OBSERVACIONES DE ALBERCA OLIMPICA

Con base en la solicitud de revisión de la estructura del vaso de la alberca que se encuentran dentro de las instalaciones de la alberca olímpica que ubica dentro del parque Guadiana en avenida Universidad (Fig. 1.1 y 1.2), se realiza la visita para la inspección y revisión de la estructura.

Fig.2.1 Croquis de alberca olímpica. Encerrado en rojo donde se manifiestan los fenómenos de filtraciones, encerrado en verde los asentamientos de firmes observados.

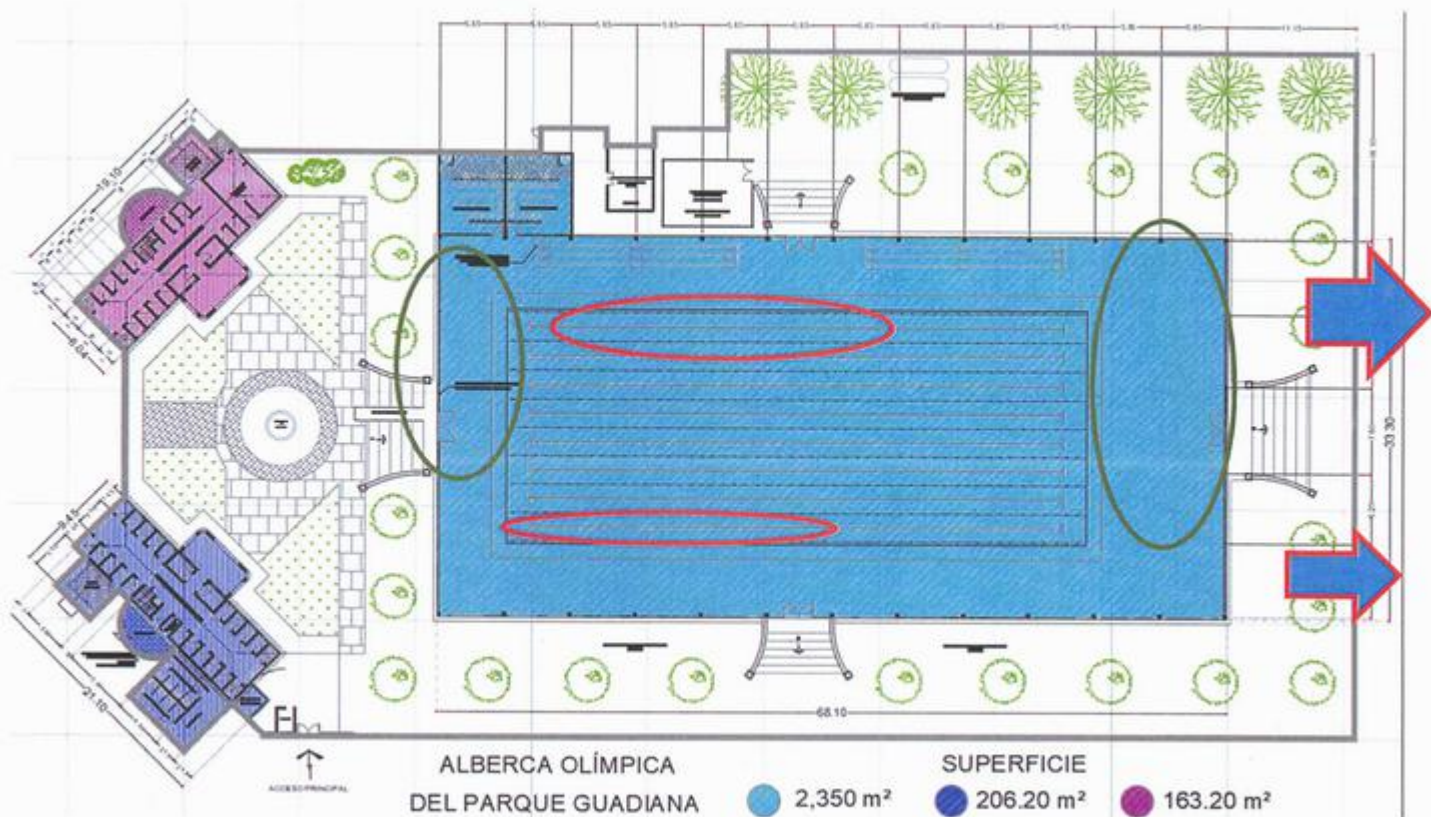
Personal encargado de las instalaciones de la alberca, comentan que es necesario que la alberca se esté llenando continuamente, ya que si no se hace, la alberca se vaciaría en 2 días. También comentan que debido a la cantidad de agua diaria con la que se tiene que llenar la alberca, se gasta aproximadamente entre 35 mil y 40 mil pesos semanales. Esto podría dar un dato con referencia, de la cantidad de agua que se está filtrando diaria por la alberca y poner en contexto la situación.

Fig. 3.2 Parteaguas en la superficie del agua.

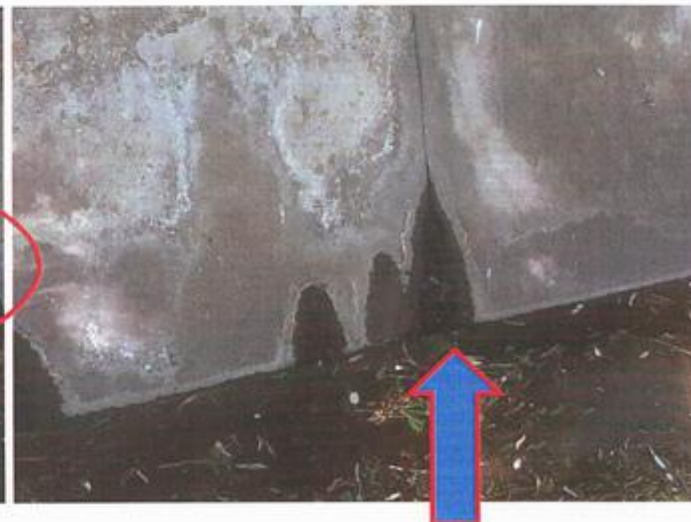
Dentro de las instalaciones, en la alberca se observó sobre el agua un fenómeno en el agua en el cual parece que en el agua se encuentra un parte aguas constante en la superficie, pareciera que fuere una pequeña línea o cabello sobre el agua, pero es una constante línea en dirección a una tubería de desagüe la cual se destapó el registro y aparentemente el registro se encuentra con agua, muy a pesar de los muros de concreto fig. 3.2 y 3.5

Fig. 3.3 Pequeños remolinos sobre el agua.

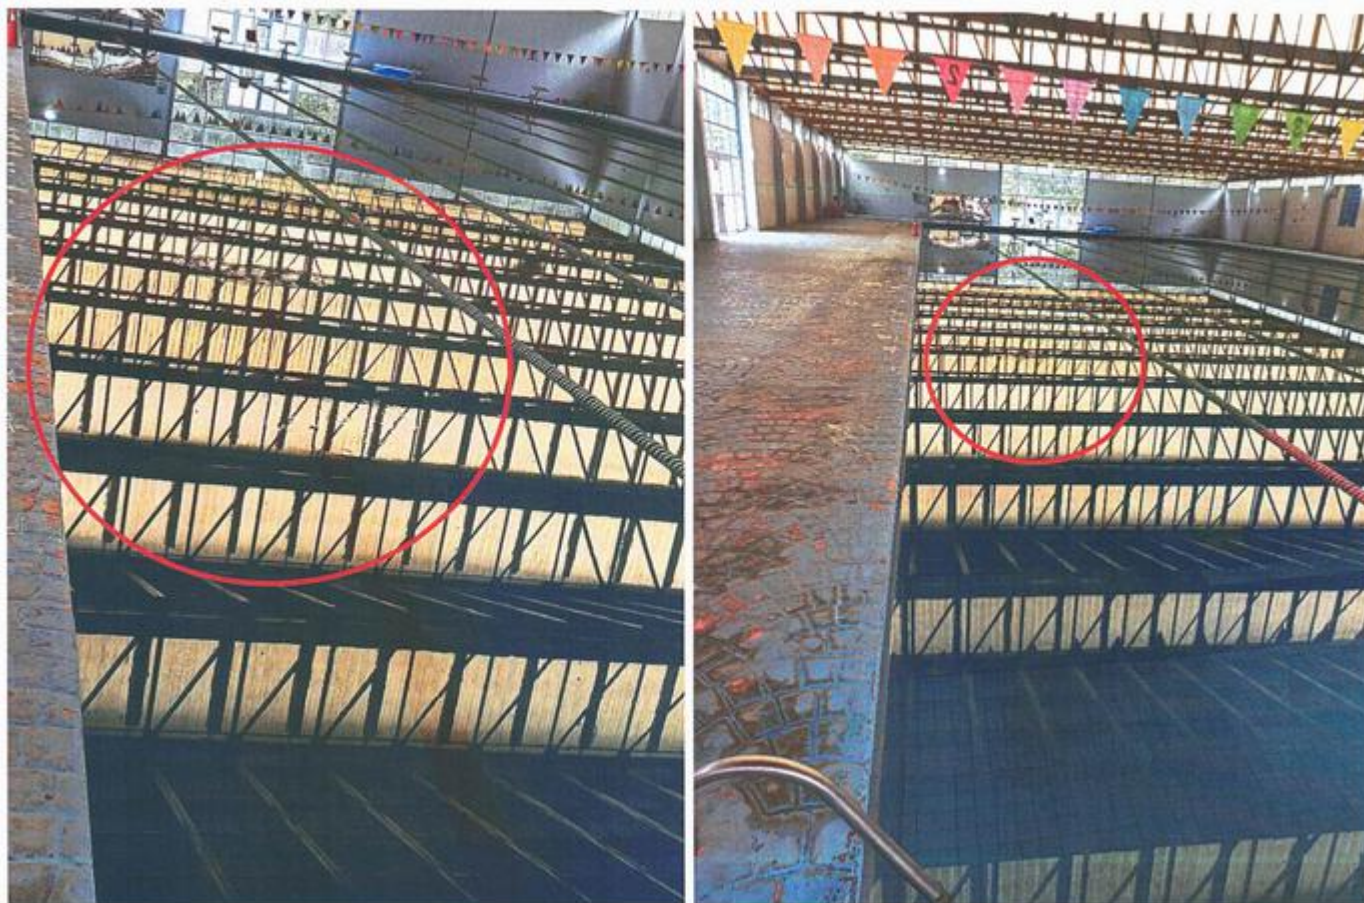
También se observan pequeños remolinos constantes sobre la superficie, datos que también indican que en esa ubicación se encuentran filtraciones. Fig.3.3

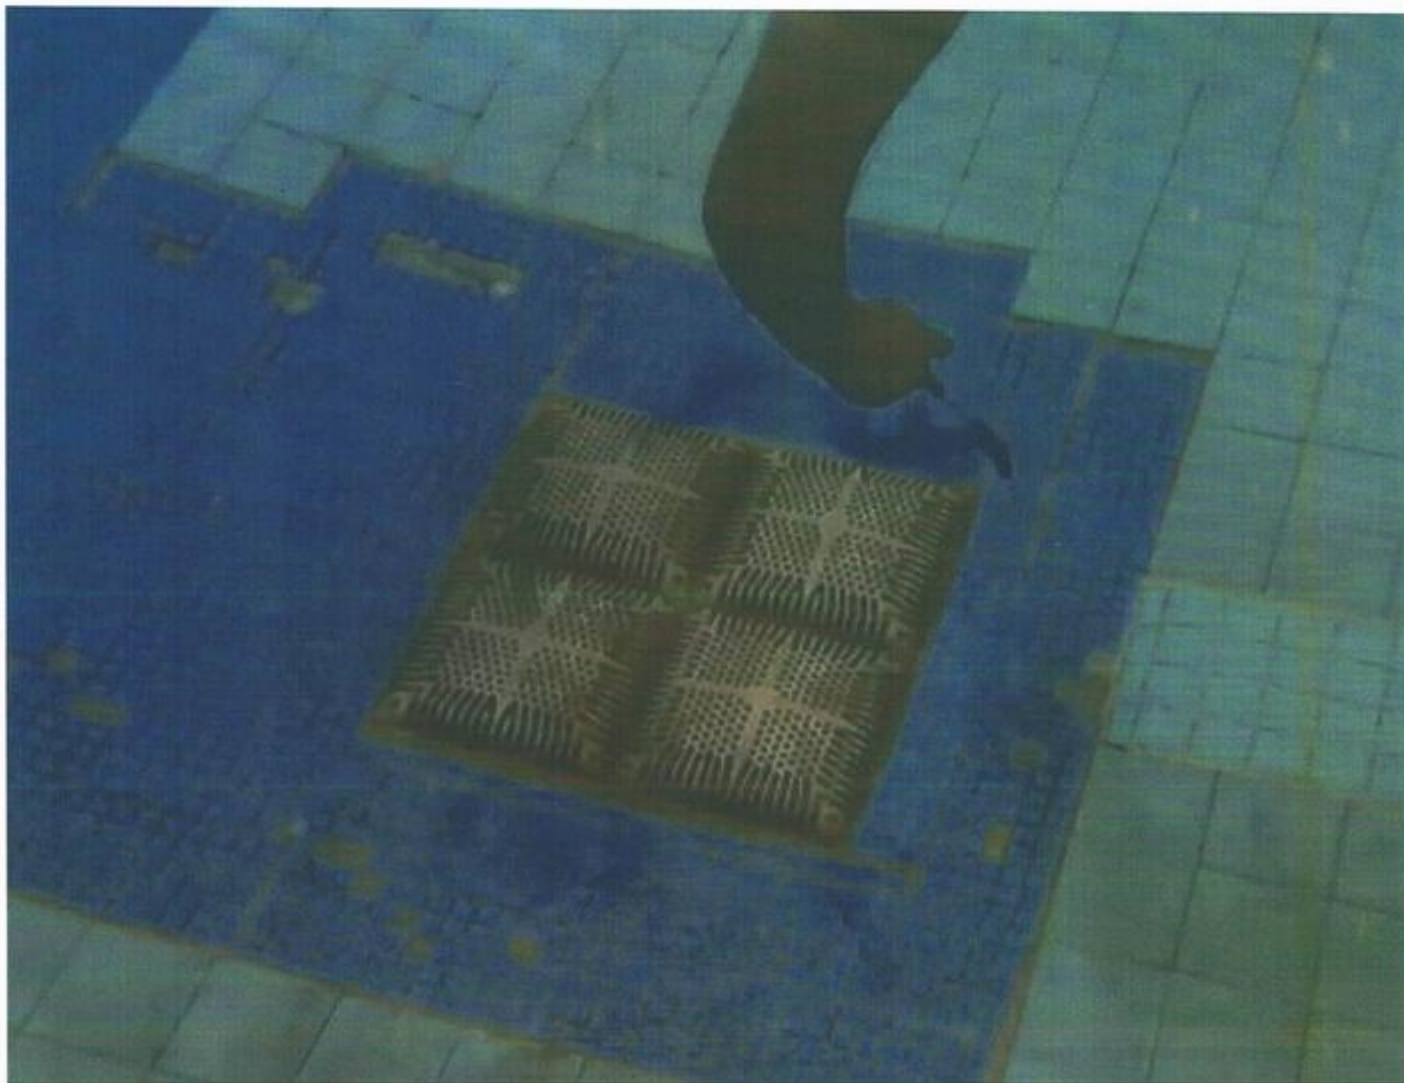
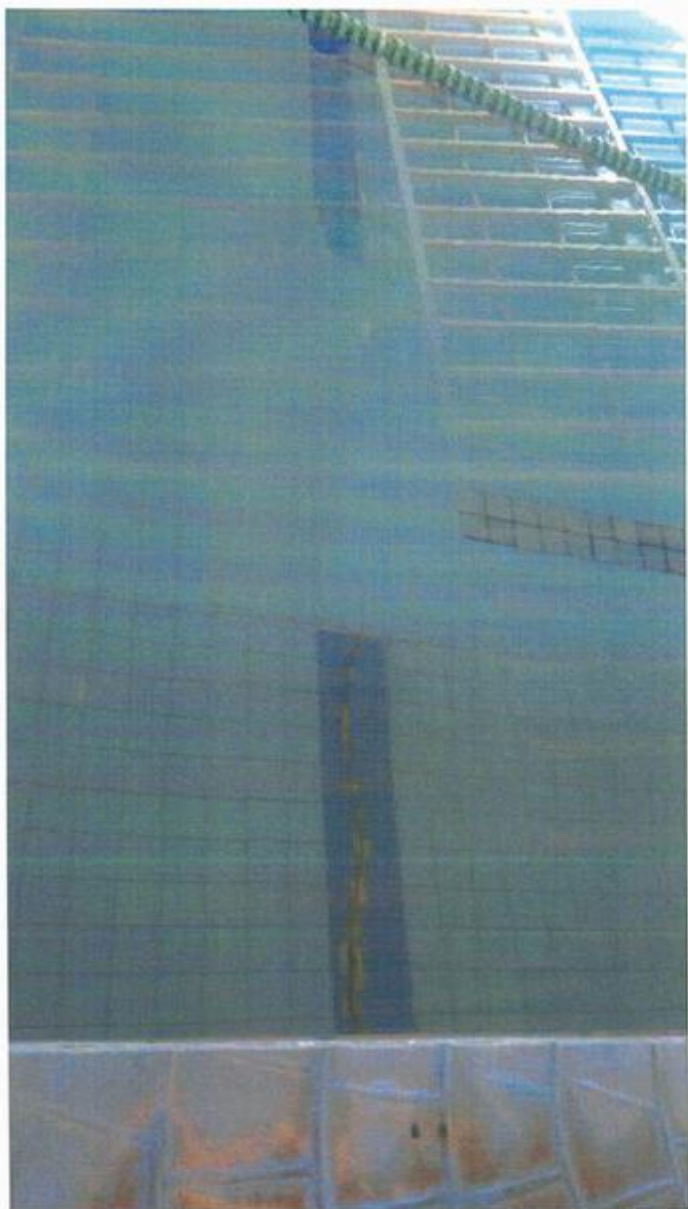
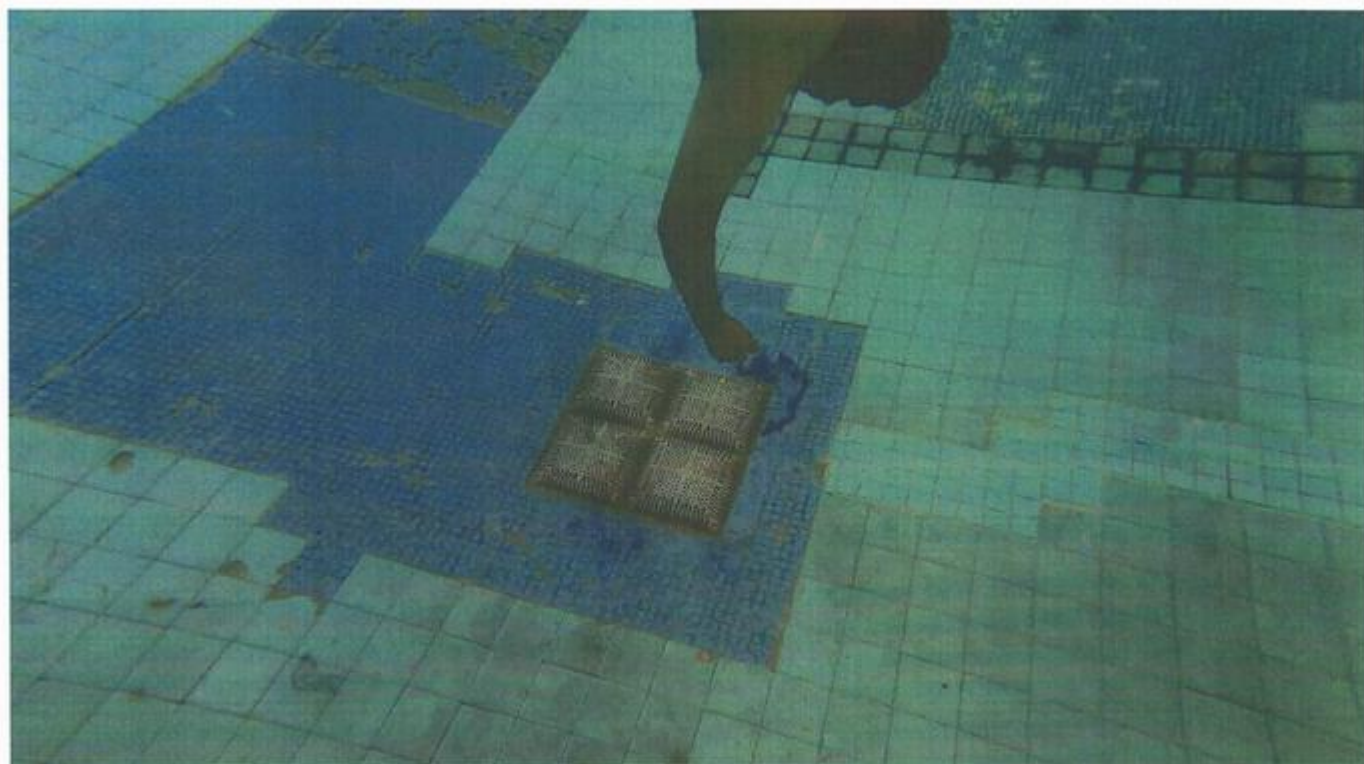
A continuación, se presenta fotografías de las pruebas de líquidos al vaso de la alberca. Donde se observa como existe una corriente interna en la alberca.

Esta se colocó en varios puntos de la alberca, donde se siguió el líquido mas oscuro para ver por donde se fugaba. Resultando ser en varios puntos de la alberca, sobre todo en fisuras , grietas y en coladeras.

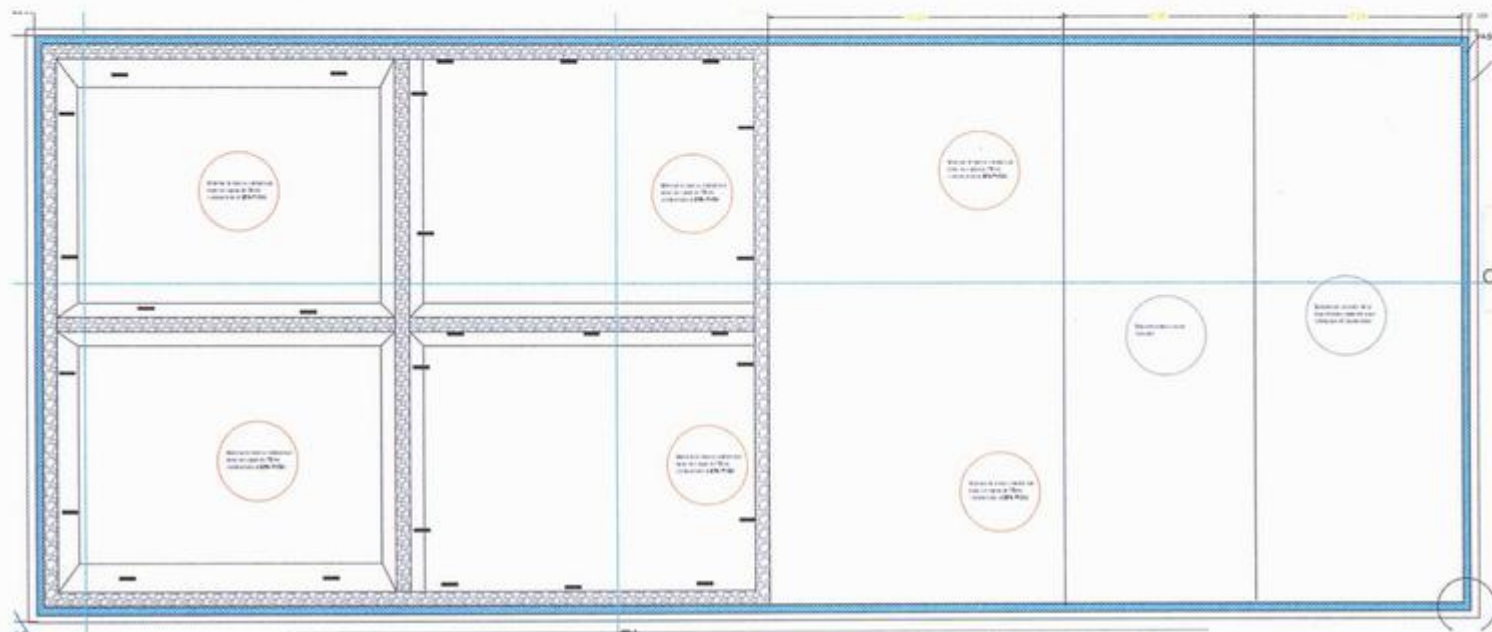
El proyecto se está complementando teniendo en cuenta que un inicio se consideraba una profundidad uniforme de 1.30 en toda la alberca. En reuniones referentes a la alberca, se llega al acuerdo de que el vaso cuente con una profundidad variable iniciando en 1.30 hasta 1.60m, por lo cual fue necesario complementar el proyecto con algunas especificaciones de rellenos y propuestas estructurales, para tener el óptimo funcionamiento del vaso.

Como se mencionó anteriormente, el vaso de la alberca se había calculado con una profundidad 1.30m constante, por lo cual, debido a la variación de profundidad, fue necesario complementar el armado de los muros del nuevo vaso, reforzando el armado de manera vertical proponiendo varillas del #4 a partir de la mitad de la alberca donde la profundidad ya es de 1.45m hasta llegar al 1.60m.

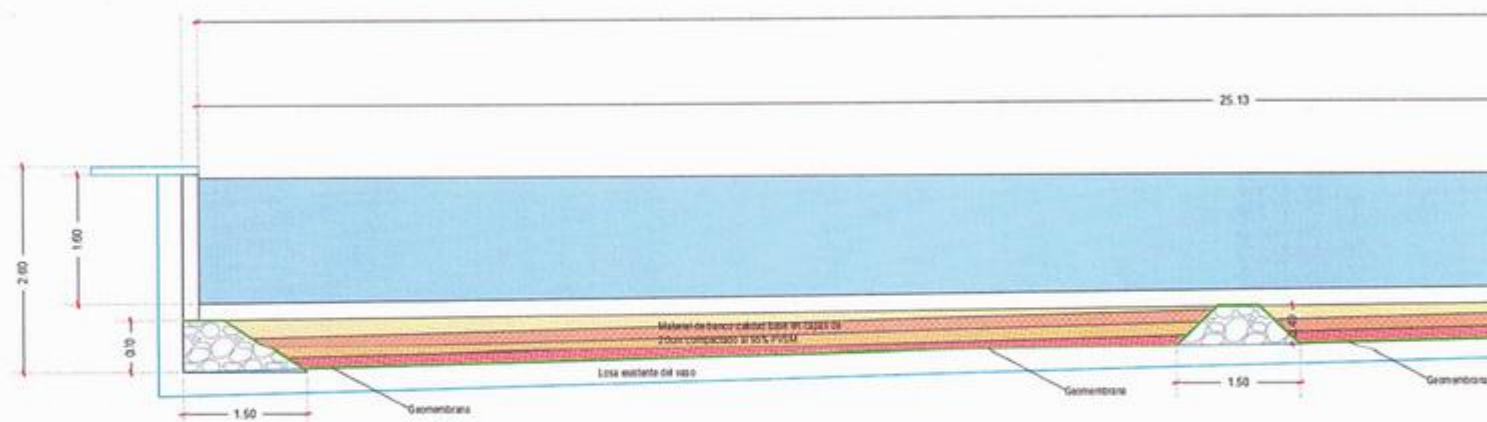
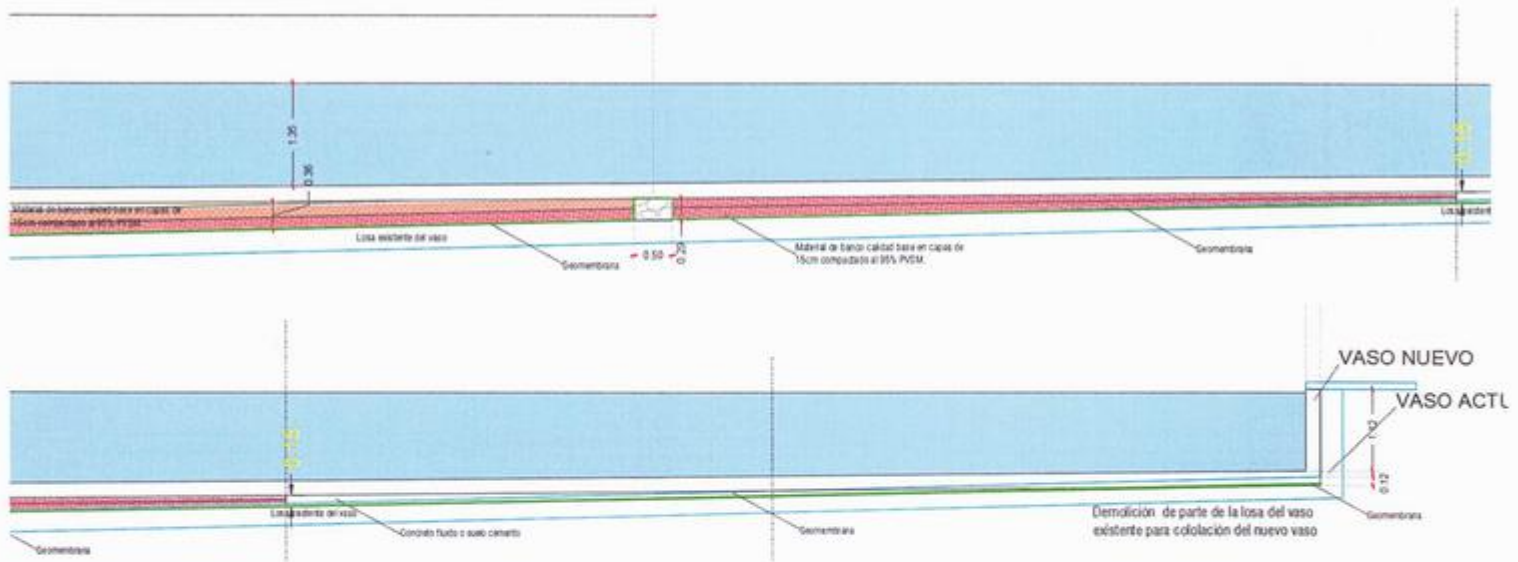
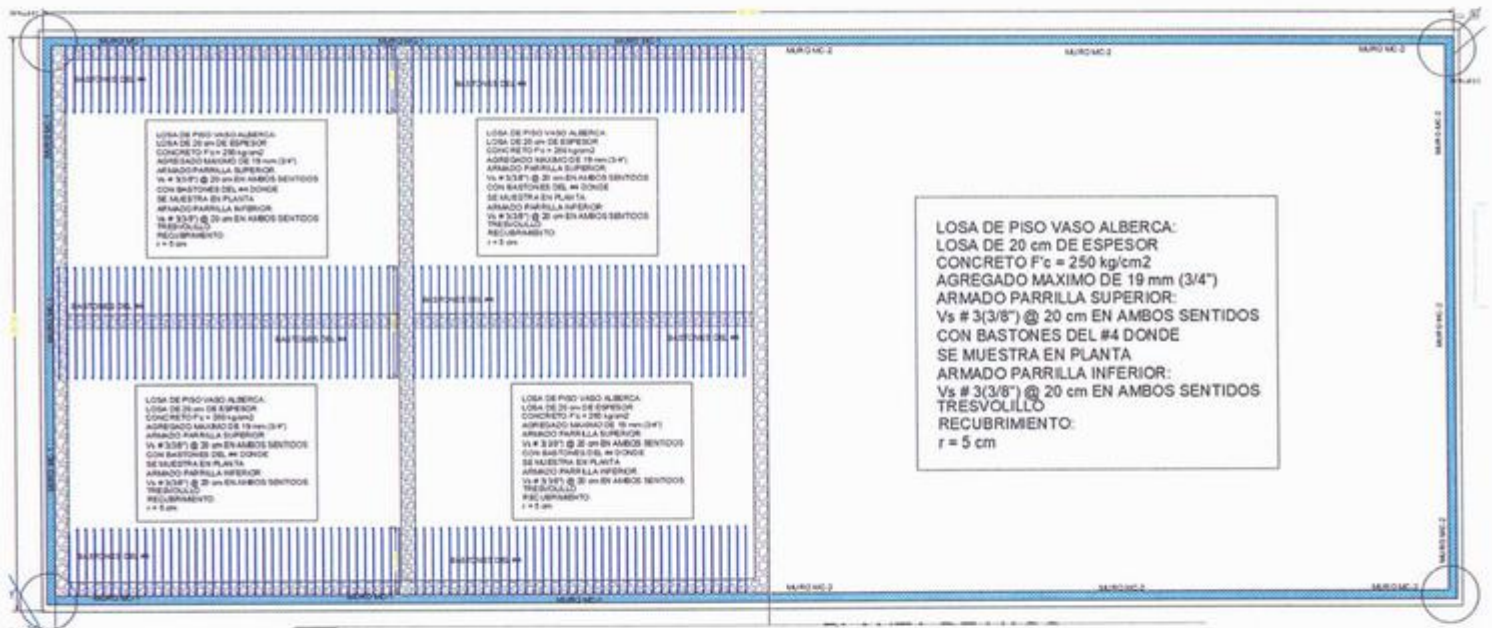
Dentro del proyecto es necesario contemplar que se construirá el vaso nuevo dentro del vaso existente, por lo cual, se requiere complementar el proyecto con un proceso de relleno, que le permita absorber asentamientos del terreno y que proteja en lo más posible al nuevo vaso. Pero debido a que el área y la profundidad es considerable, y no es posible introducir maquinaria pesada dentro de la alberca, se propone dividir el área por medio de nervios de mampostería, que aporten rigidez, estabilidad y apoyo a la losa del piso del nuevo vaso, colocando capas de 20cm de material calidad base al 95% PVSM hasta llegar al nivel al nivel requerido del nuevo vaso.

La losa del vaso nuevo había sido calculada apoyada uniformemente sobre el terreno natural, y debido a los procedimientos complementarios, en el cual se colocarán los nervios de mampostería, es necesario reforzar la losa donde estará sujeta a un esfuerzo cortante.
